Werksessie 2 Bergstraat

Datum 25-11-2019

Het 30 km/u profiel tussen de Brouwerijdreef en de Kerkakkerstraat zou er als volgt uit kunnen zien:

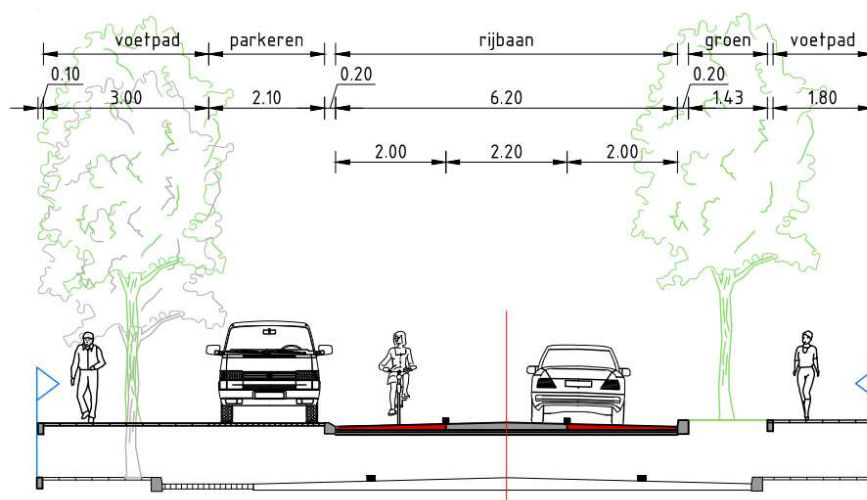
Het profiel is breed genoeg voor 2 bussen om elkaar te kunnen passeren zonder de spiegels in te hoeven klappen.

Niet iedereen vindt dat de rijbaanbreedte van 6.20 m veilig genoeg is voor fietsers. Een aantal bewoners vinden fietsers op de rijbaan ronduit gevaarlijk. Vooral de grotere groepen scholieren kunnen door auto's 'snel even ingehaald' worden waardoor ze kwetsbaar zijn.

Het plateau bij de Kerkakkerstraat kan voorzien worden van geluidsarm asfalt.

Martinusplein

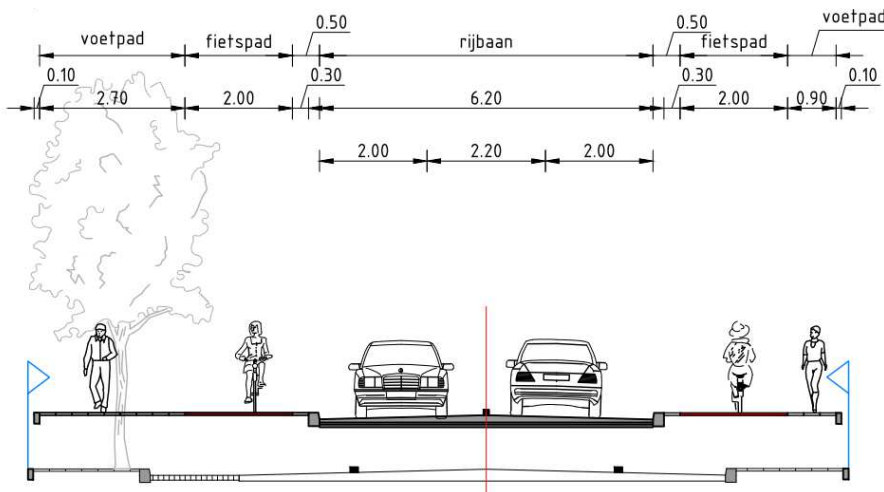
De werkgroep vraagt of in dit geval het plein ingericht kan worden als een volwaardig parkeerterrein, zodat deze functioneler gebruikt kan worden.

De zorg om geparkeerde auto's rondom de Martinusschool blijft. Door het creëren van goede oversteekvoorzieningen, hoopt de gemeente de geparkeerde auto's in de Groenstraat te kunnen weren.

Bewoners willen graag het vrijliggende fietspad achterlangs het bushalteperron behouden voor de veiligheid. Voetgangers kunnen veilig wachten op het perron voordat ze het fietspad oversteken.

Het 30 km/u profiel tussen de Brouwerijdreef en de Kerkakkerstraat zou er als volgt uit kunnen zien:

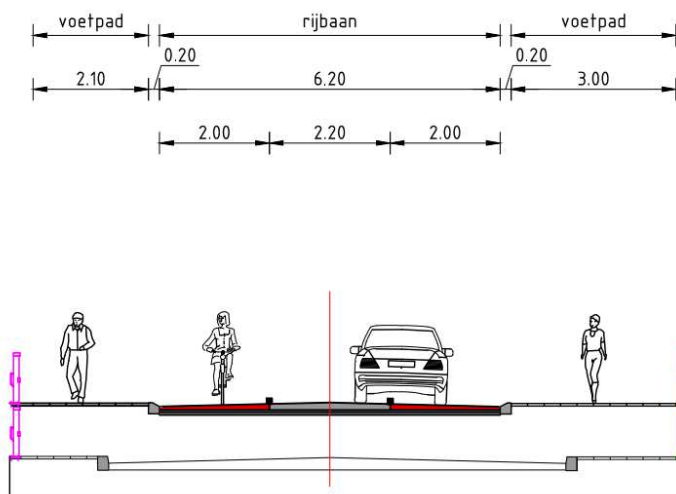
Bewoners vinden de veiligheid voor fietsers wel beter. Minder groen en geen parkeerplaatsen wordt als een groot nadeel gezien.
